九州電力株式会社
川内原子力発電所及び玄海原子力発電所
火山モニタリング結果に係る評価について
(案)

令和4年11月18日

原子力規制庁

図3 阿蘇カルデラのGNSS連続観測による基線長変化

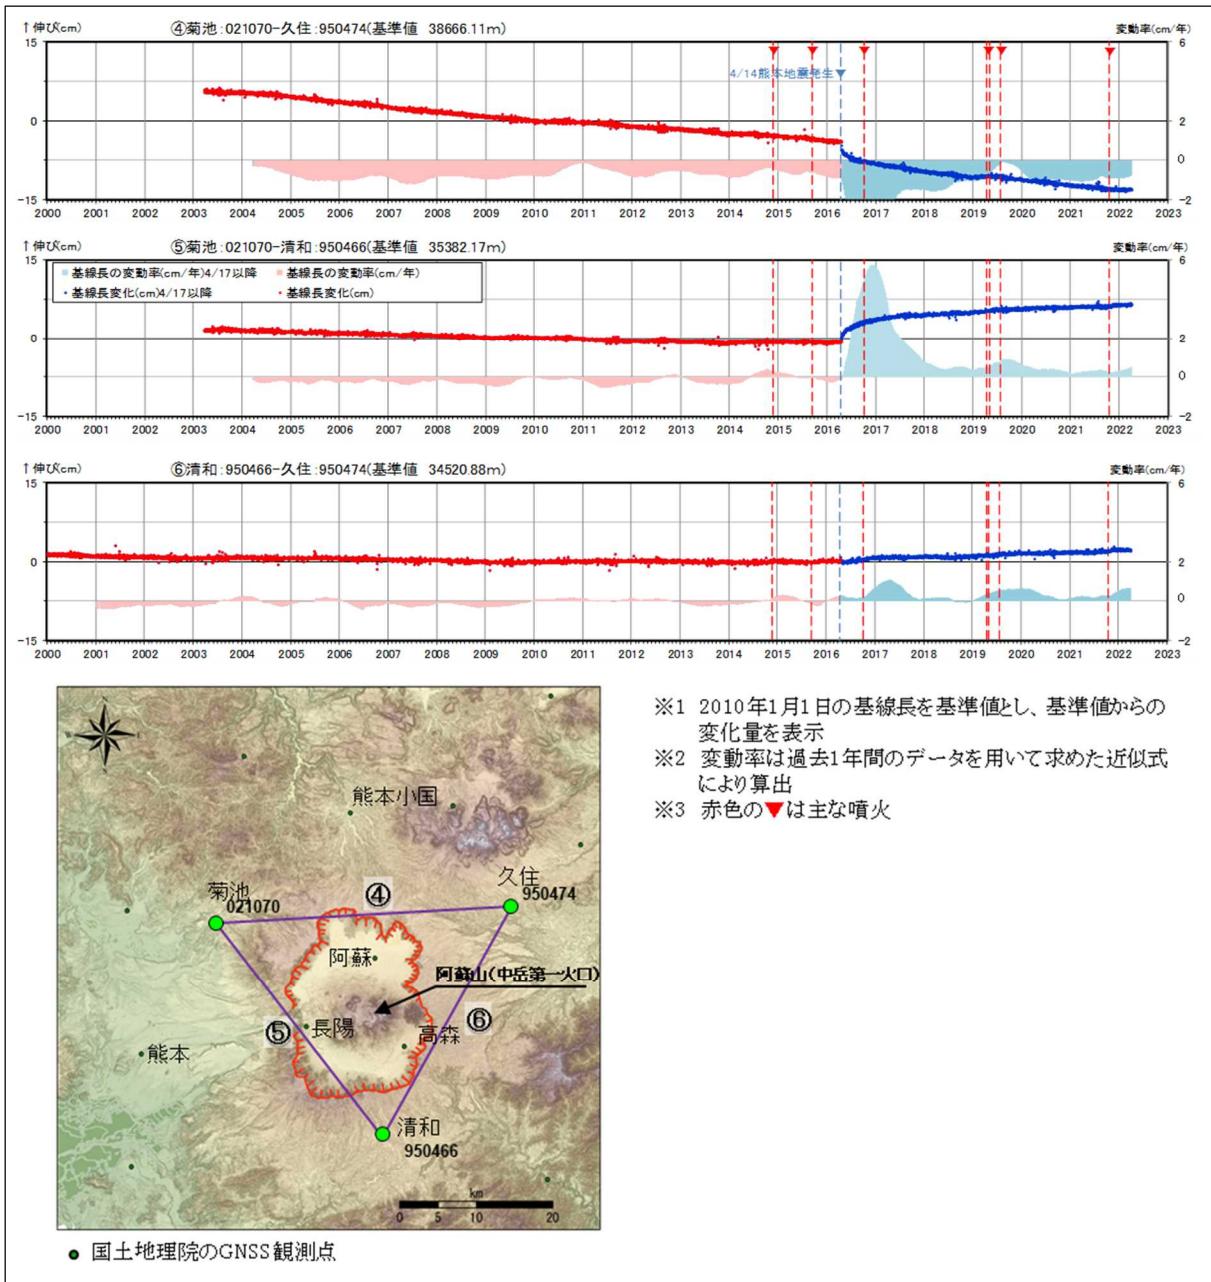
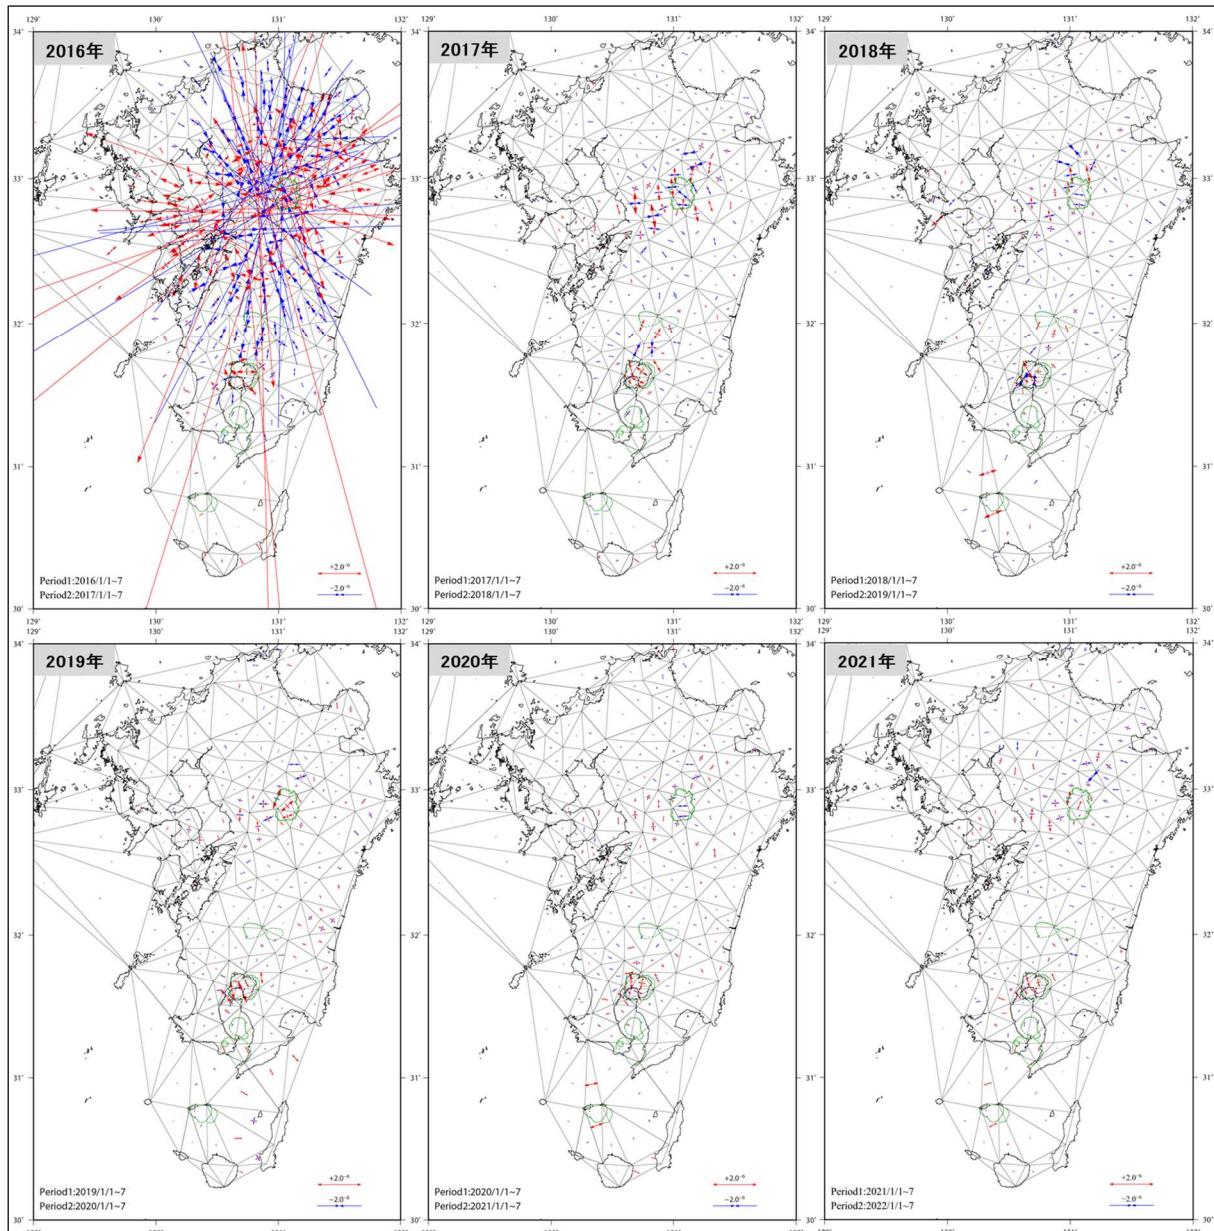
- ・九州電力は、GNSS 連続観測による基線長変化等を確認した結果、当該年度の基線長変化は、カルデラ火山の活動に起因する有意な変化は認められないとしている（図3）（添付資料、P10、P23）。また、震源分布、地震発生数の推移及び震源分布とマグニチュードの経時変化等を確認した結果、地震活動（発生数、位置、規模等）は、熊本地震の余震が認められるものの（添付資料、P17、P18、P22）、発生数は過去と比較して減少傾向にあるとともに、位置と規模に有意な変化は認められないとしている（添付資料、P23）。
- ・九州電力は、熊本地震後の地殻変動について、至近1年間の地殻変動は、地震断層北側の点の変動が小さくなっていることなど本震前と比較して差異が認められるものの、本震前の状態に概ね戻っており、至近3年間の1年間の地殻変動には大きな差異は認められないとしている（添付資料、P15-16）。
- ・九州電力は、カルデラ火山周辺のひずみ場の検討において、2016年熊本地震前後の水平ひずみ速度分布を見ると、まだ地震前の状態には戻っていないと考えられるという第三者（火山専門家）の助言（2020年度）を踏まえて、熊本地震前の定常変動率（2006年3月31日～2016年3月31日のデータを基に算出）と至近1年間の変動率（2021年4月1日～2022年3月31日のデータを基に算出）の比較を実施しつつ、熊本地震後の地殻変動の傾向を確認していくとともに、中・長期的取組みのひとつとしてカルデラ火山周辺のひずみ場の検討を行っている（図4）（添付資料、P15-16、P104-109）。

図5 加久藤・小林カルデラのGNSS連続観測による基線長変化

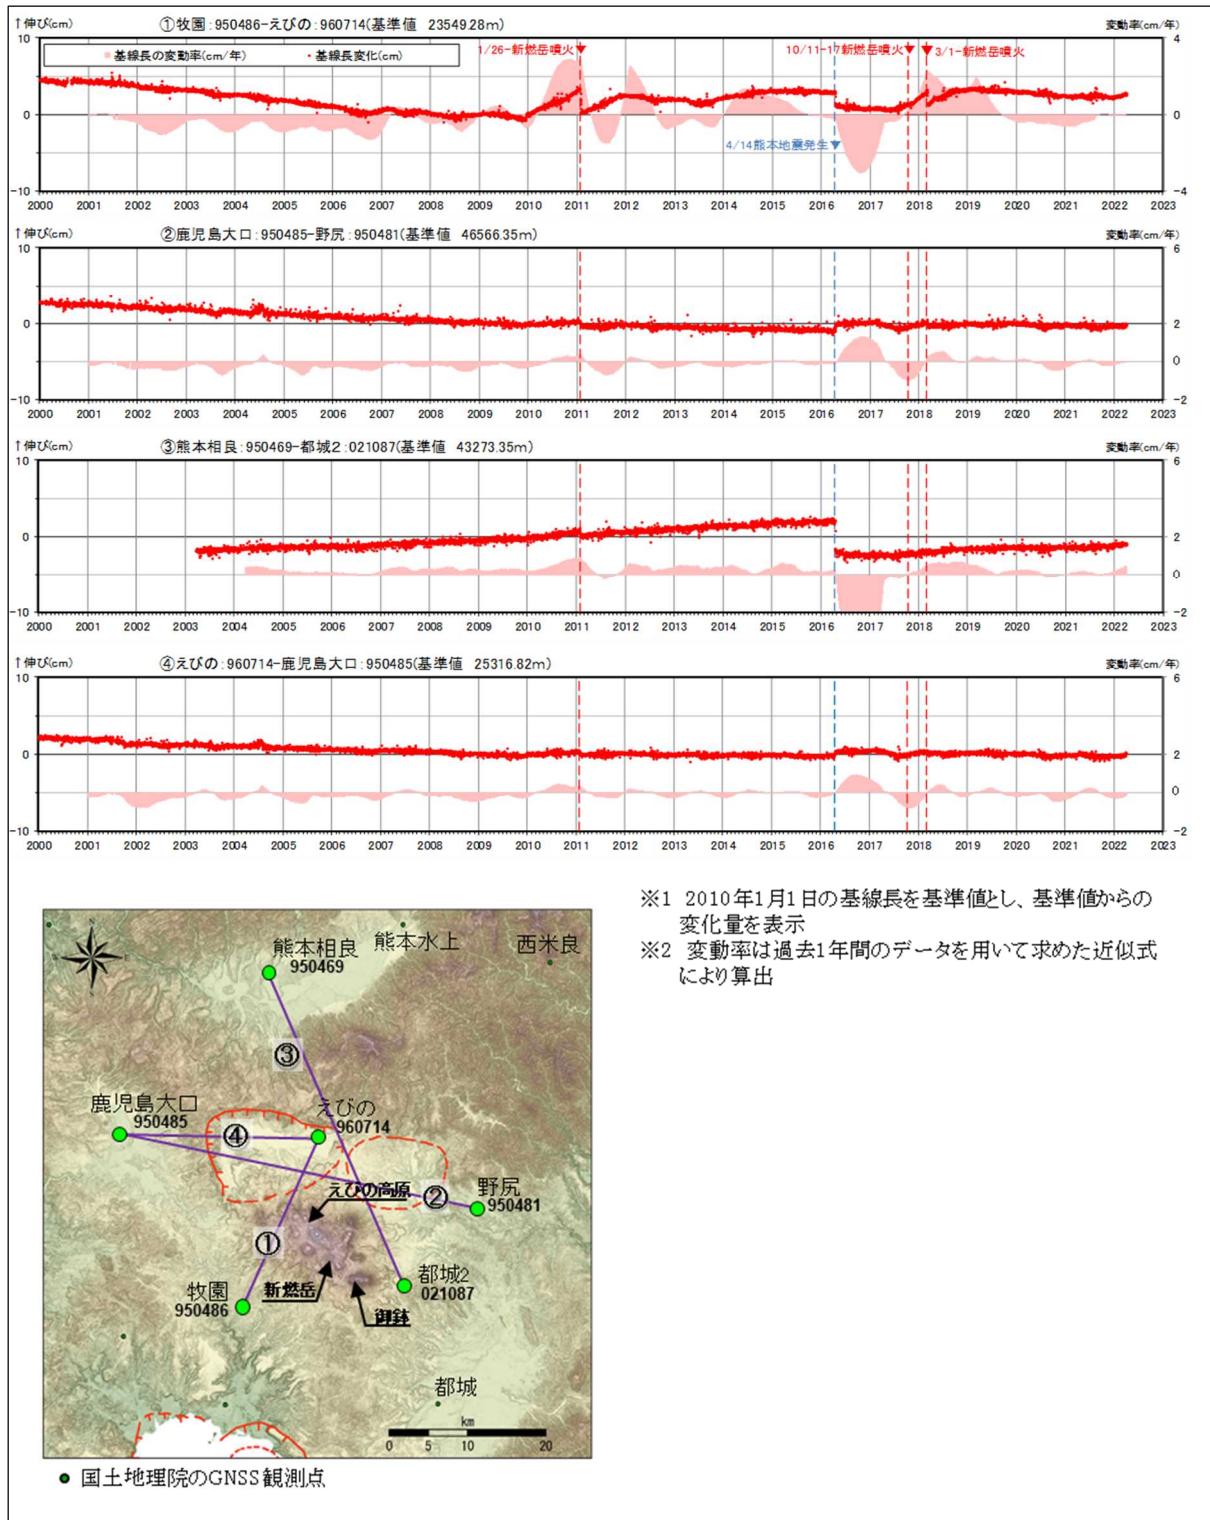
- ・九州電力は、GNSS 連続観測による基線長変化等を確認した結果、当該年度の基線長変化は、カルデラ火山の活動に起因する有意な変化は認められないとしている（図5）（添付資料、P27、P39）。また、地震発生数の推移及び震源分布とマグニチュードの経時変化等を確認した結果、地震活動（発生数、位置、規模等）は、位置と規模に有意な変化は認められないとしているが、加久藤カルデラの南側、小林カルデラの南東側で局所的にやや多くの地震が認められたため（図6）（添付資料、P33、P34、P38）、今後の地震活動に留意していくとしている（添付資料、P39）。

図7 始良カルデラのGNSS連続観測による基線長変化

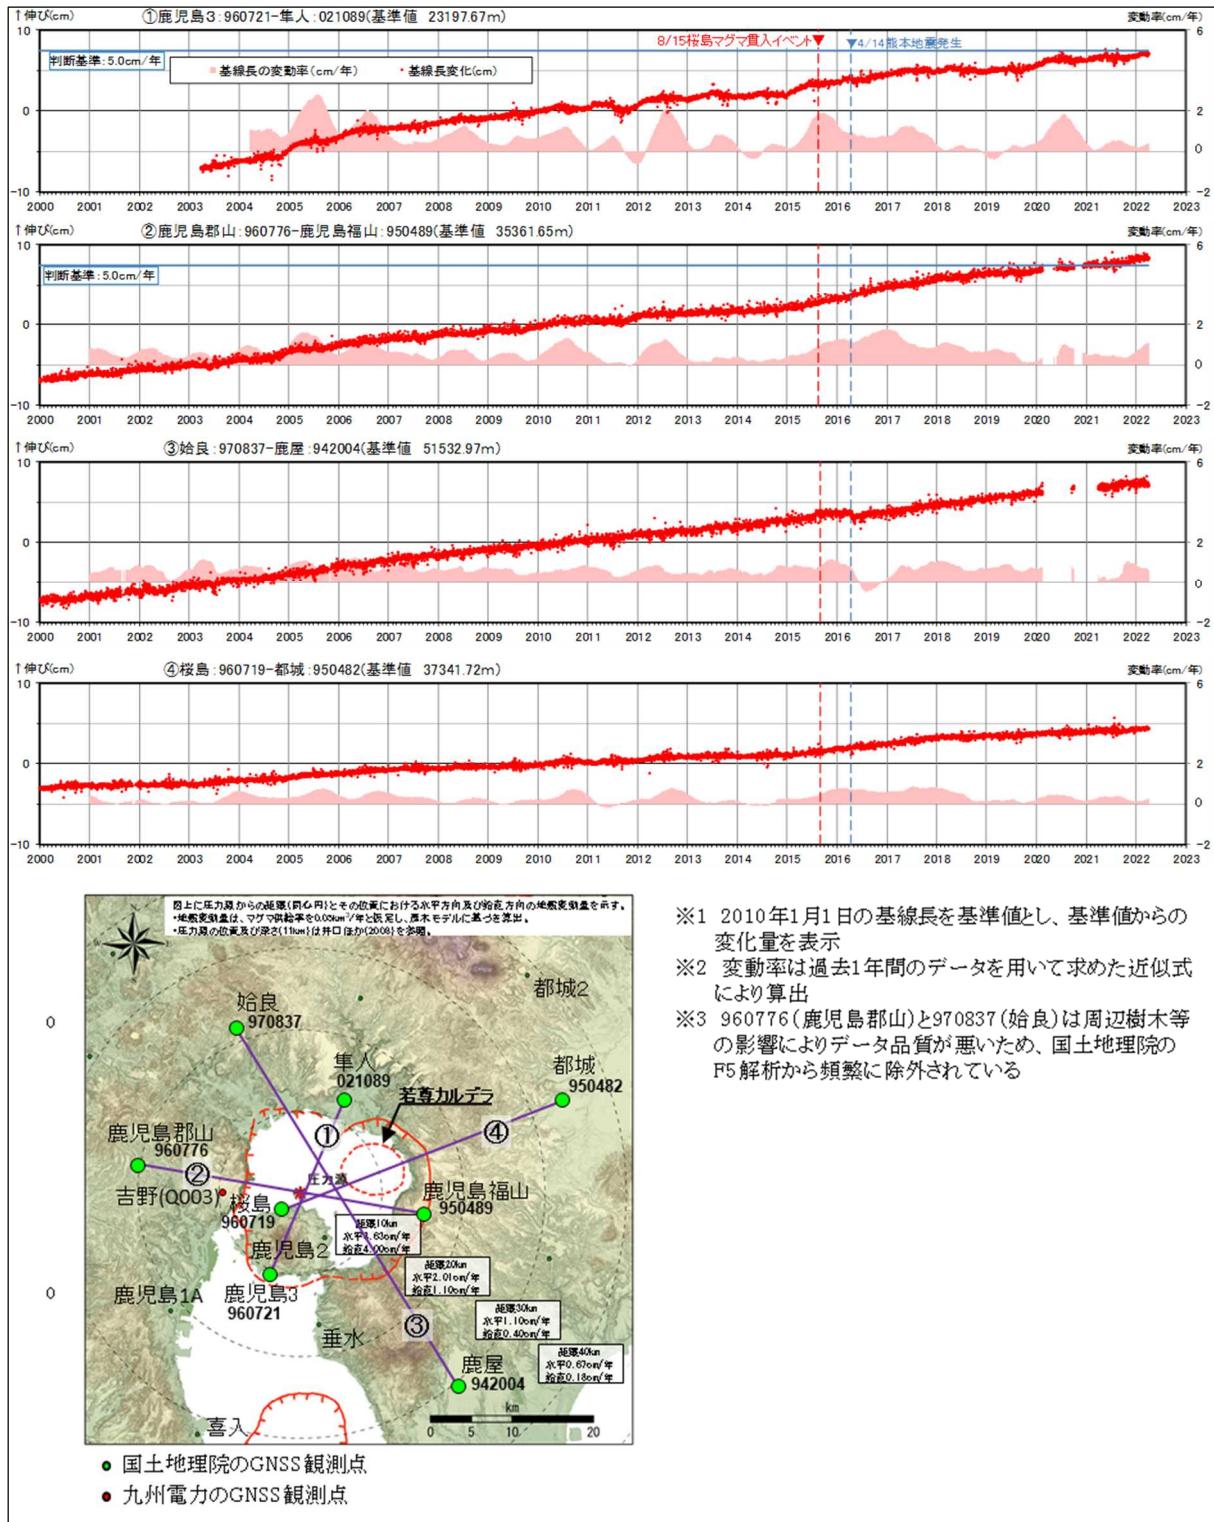
- ・九州電力は、GNSS 連続観測による基線長変化等を確認した結果、当該年度の基線長の変動率には、これまでと同様にマグマ供給を示唆する変動が認められるものの（図7）、監視体制の移行判断基準（マグマ供給率 $0.05\text{km}^3/\text{年}$ は、基線長変動率としてほぼ $5\text{cm}/\text{年}$ に相当）を十分下回っているとしている。監視レベルは、過去3年間のマグマ供給率が約 $0.01\text{km}^3/\text{年}$ であることから、「注意」を継続するとしている（添付資料、P42、P61）。

図8 始良カルデラ周辺の水準測量結果

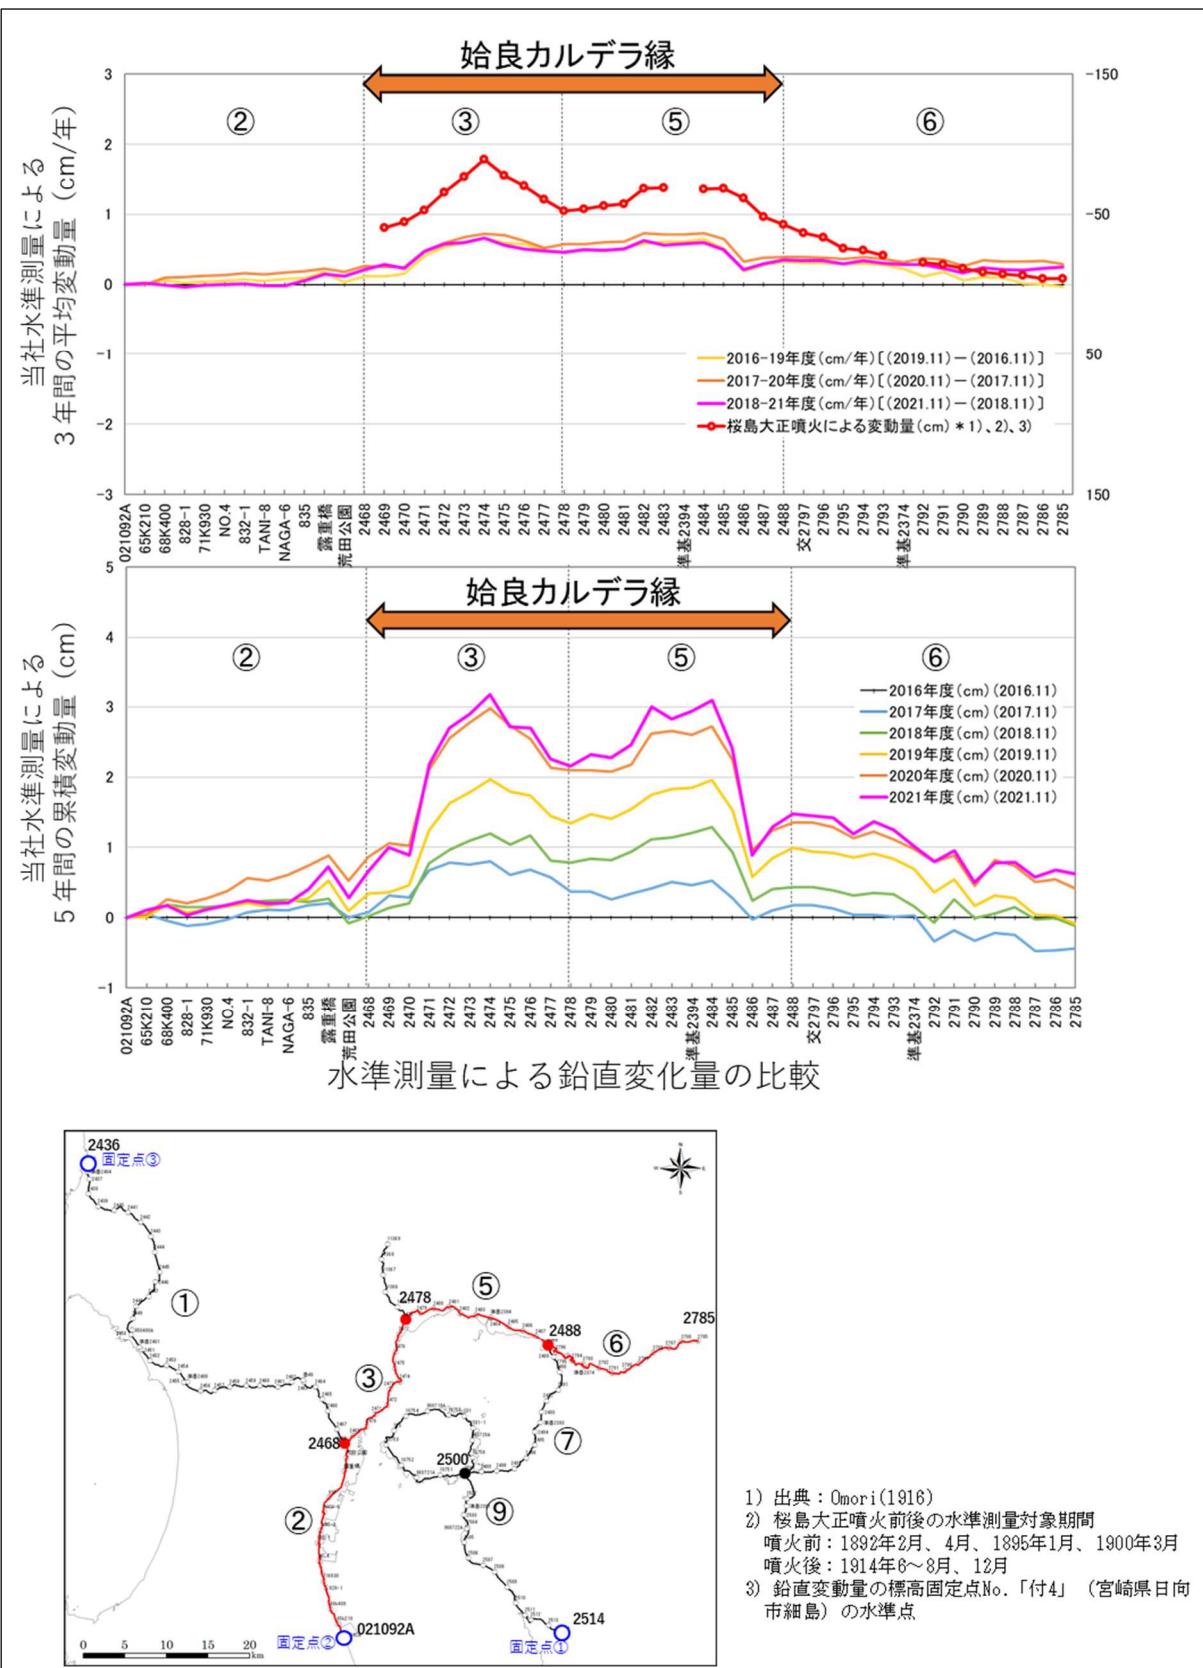
- ・九州電力は、鉛直方向の地殻変動を面的に精度良く把握することを目的として、平成26年度より始良カルデラ周辺の水準測量を毎年実施している（添付資料、P111-116）。2021年度報告の水準測量では、始良カルデラ縁の変動量は例年と比較して小さく、桜島の測線の変動量は例年と同程度であり、顕著な隆起は無いことを確認したとしている（図8及び図9）（添付資料、P113-P116）。なお、九州電力は、固定点①（BM. 2785）については、過去4年間の累積変動量で見ると、他の固定点と比較して隆起傾向にあるように見えるため、固定点の配置を検討するとの第三者（火山専門家）の助言（2020年度）を踏まえ、当該観測点が他の観測点と比較して隆起していることを確認したうえで、当該固定点を除く3点固定により、2016年度以降の水準測量結果の再整理を実施している（図10）（添付資料、P112）。

図11 始良カルデラにおける地震活動（2017年度～2022年度）

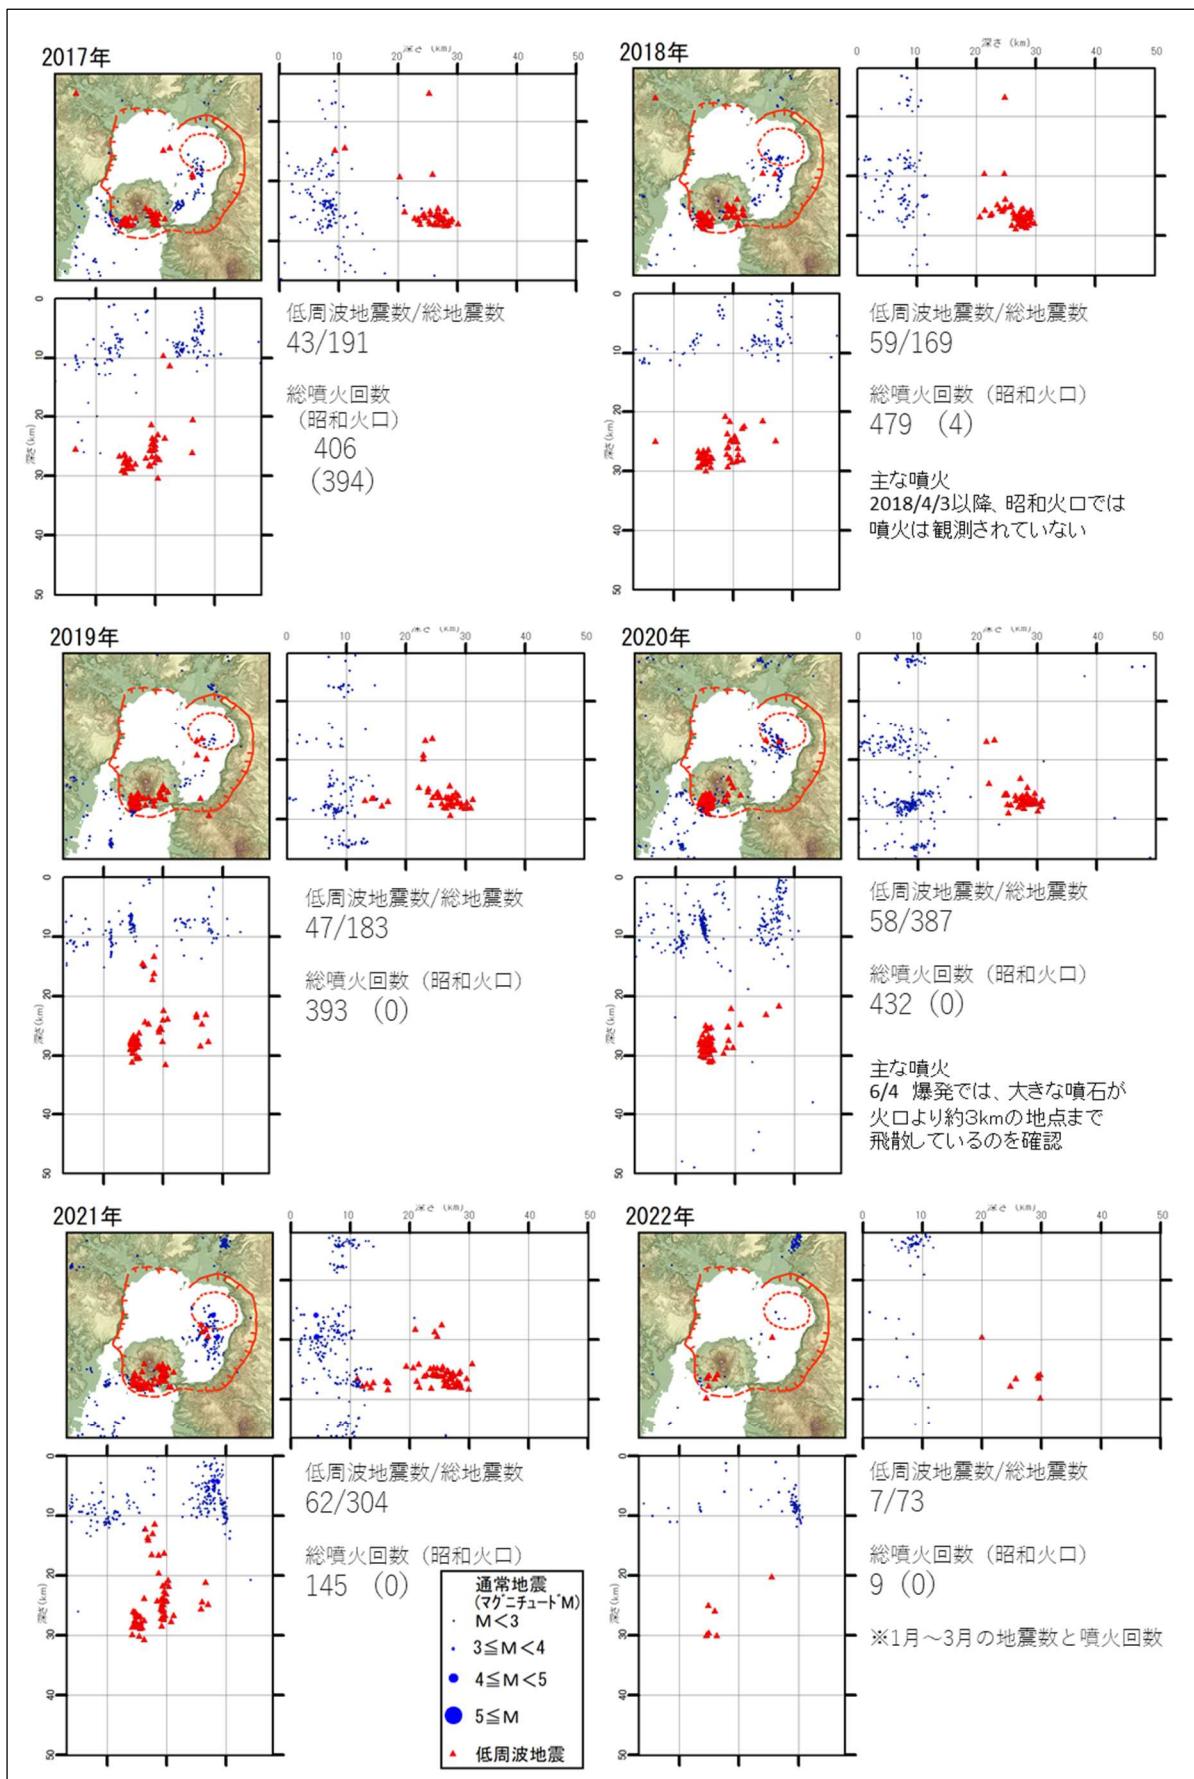
- ・九州電力は、地震発生数の推移及び震源分布とマグニチュードの経時変化等を確認した結果、地震活動（発生数、位置、規模等）は、若尊カルデラの南側での地震及び桜島の南西海域での地震が2021年も依然として継続しており、全体として地震発生数が多い状態で推移していること（図11）（添付資料、P55、P56、P60）、また、2021年に入り若尊カルデラ下の浅いところでM3クラスの地震が起きていることから、今後の地震活動に注視することとの第三者（火山専門家）の助言（2021年度）も踏まえて、今後の地震活動に留意していくとしている（添付資料、P61）。
